Dodatek č. 1 ke Smlouvě o dílo ze dne 25. 3. 2020

Shora uvedené smluvní strany se dohodly na uzavření dodatku č. 1 (dále jen „dodatek“) ke Smlouvě o dílo ze dne 25. 3. 2020, která byla uzavřena se zhotovitelem jako vybraným dodavatelem veřejné zakázky nazvané: **DD Tmavý Důl – PD novostavba I. oddělení**. Veřejná zakázka byla oznámena ve Věstníku veřejných zakázek pod evidenčním číslem Z2019-036636 (dále jen „veřejná zakázka“).

ZMĚNOVÝ LIST č. 1

SO 02
ZL 1 Změna spodní stavby včetně úpravy protiradonového řešení

Příčný řez základem

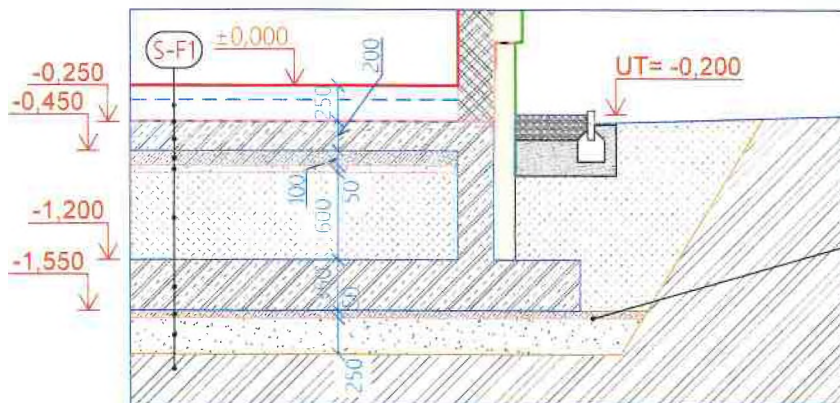
Zhotovitel navrhuje provedení zásypu vnitřních prostor v základové konstrukci sutí včetně štěrku, podsypu a podkladního betonu pod základové desky ZD.1 a ZD.2 místo dřevěného zabudovaného bednění, které mělo být ponecháno a mělo vytvořit prázdný prostor pro vedení ležaté kanalizace. Takto navržený prostor dle PD by ale dle změny ČSN 73 0601 z 2019 musel být odvětrán do vnějšího prostředí. Zásypem prostoru, změnou skladby S-F1 a na základě Návrhu a propočtu protiradonového opatření ze dne 17.4.2020 viz příloha, nemusí být prostor odvětrán a k splnění požadavku na protiradonové opatření stačí 1x asf. pás např. Bohemiatec G 200 S 40. Přetažení svislé izolace na patu základové konstrukce bude nahrazeno ukončením vodorovné izolace zpětným spojem na vnějším líci zdiva.

Dle předběžných hutnicích zkoušek viz Přílohy tohoto ZL byla zjištěna malá únosnost základové spáry. Dle dohody s objednatel a GP bude provedeno navýšení štěrkové podkladní vrstvy o 150 mm pro zajištění hodnoty zhutnění na celkové štěrkové podkladní vrstvě 45Mpa.

<p>Nové řešení: Provedení štěrkopískového lože pod základovými deskami v h,h, -1,200 v tl. 250mm Zásyp vzniklého prostoru mezi základovými deskami v úrovni h.h. -1,200 a -0,250 vč. provedení podkladního betonu pod základovou deskou v úrovni h.h. -0,250 Neprovedení obvodové drenáže Viz dílčí kalkulace – položkový rozpočet</p>
<p>Zdůvodnění změny: Skladba základových konstrukcí dle PD s ponechaným volným prostorem bez odvětrání a plynotěsných poklopů nevyhovuje požadavkům normy ČSN 73001 ve změně z r. 2019 – Ochrana staveb proti radonu z podloží. Konstrukce zabudovaného bednění pod deskami v úrovni h.h. -0,250 neumožňuje využití volných prostor a může být zdrojem poruch v budoucnu bez možnosti jakékoliv kontroly a oprav. Kanalizace vedená v násypu dle nového návrhu bude podepřena v celé délce trasy, čímž budou eliminovány možné poruchy při dosedání objektu v případě lokálního podepření potrubí. Provedení dle PD by vyvolalo další vícepráce spojené s prostupy do volného prostoru. Není nutné provádět vstupní otvory do zákl. prostoru v podlaze jako vícepráce. Zlepšení únosnosti podzákladových vrstev.</p>

<p>Vliv změny na výkresovou dokumentaci díla: Viz úprava v PD Příčný řez, Dílenská dokumentace výztuže spodní stavby, nový návrh protiradonového opatření. Kompletní změny budou zapracovány do dokumentace skutečného provedení.</p>
<p>Přílohy: Samostatný položkový rozpočet, který je nedílnou přílohou tohoto ZL a rekapitulace ZL. Příčný řez vč. úpravy skladby S-F1 Návrh protiradonového opatření Vyjádření GP k drenáži Protokoly předběžných hutnicích zkoušek Dokumentace k bouracím pracím</p>
<p>Předpokládaný vliv na termín, kvalitu, resp. cenu díla: Realizací změny není dotčena kvalita díla, nemění se smluvní termín dokončení díla dle SOD ani ostatní smluvní podmínky. Zůstává zachován charakter a účel díla definovaný v projektové dokumentaci a smluvních dokumentech.</p>
<p>Změna ceny díla: Zvýšení celkové ceny díla o 1 350 831,- Kč bez DPH</p>

ÚNOSTNOST NA HORNÍ HRANE
ŠTĚRKOPÍSEK JE 45MPa

- (S-F1)
- VLASTNÍ SKLADBA PODLAHY TL. 250mm
 - RADONOVÁ IZOLACE 1 x ASFALTOVÝ PÁS BOHEMIATEC G 200 S40 TL. 4mm
 - ASFALTOVÁ PENETRAČNÍ EMULZACE
 - ZÁKLADNÍ ŽB DESKA TL. 200mm
 - PODKLADNÍ BETÓN C 8/10 TL. 100mm
 - ŠTĚRKOPÍSEK TL. 50mm
 - ZHUTNĚNÁ ZEMINA TL. 650mm
 - ZÁKLADNÍ ŽB DESKA, BETÓN C20/25, XC2 TL. 350mm
 - PODKLADNÍ BETÓN BETÓN C 8/10 TL. 50mm
 - ŠTĚRKOPÍSEK TL. 250mm
 - RASTLÍ TERÉN

PÁŘEŽI - 23b

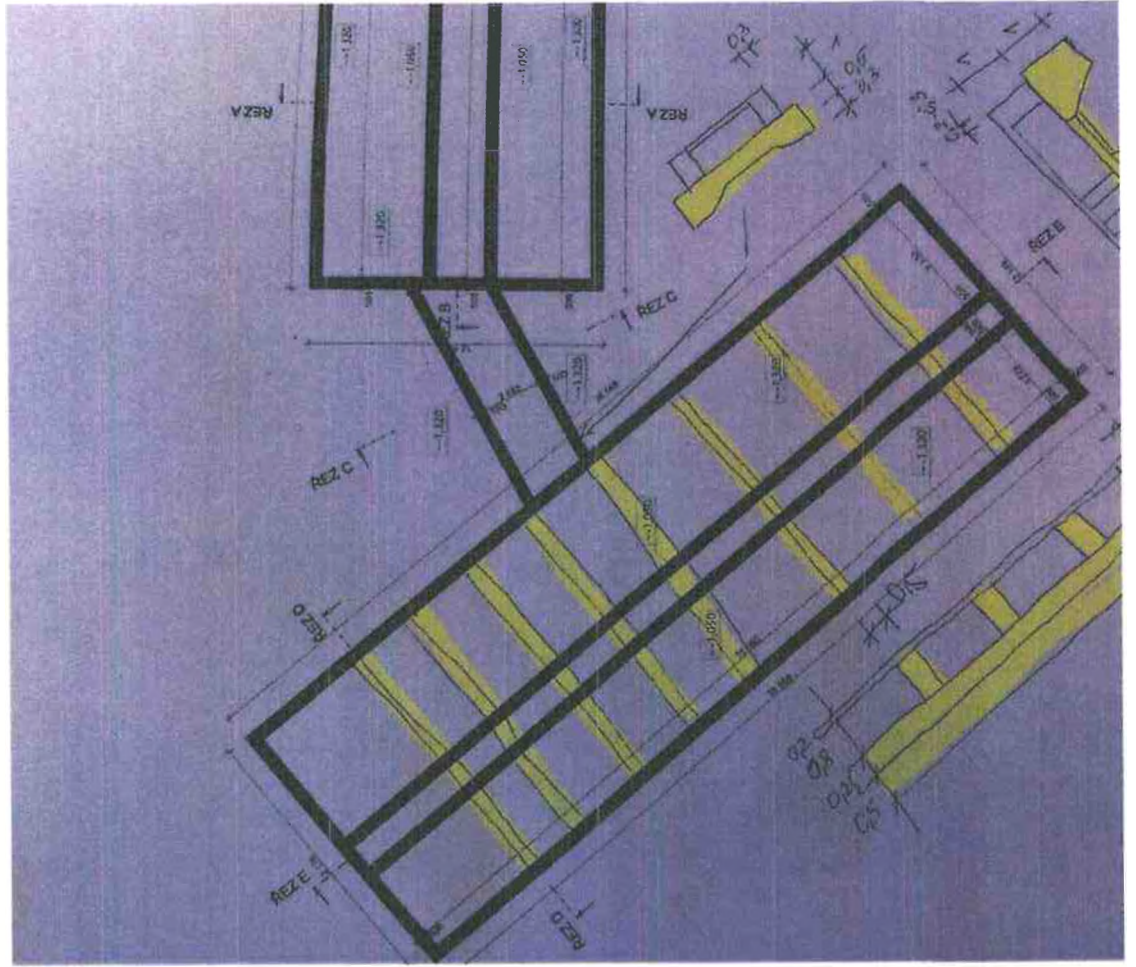
Objednatel požaduje po zhotoviteli likvidaci pařezů po stromech, které byly odstraněny v rámci přípravy staveniště před předáním staveniště zhotoviteli. Pařezy se nacházely v půdorysné ploše budovaného objektu SO 02

Odstranění pařezů včetně likvidace a uložení na skládku.
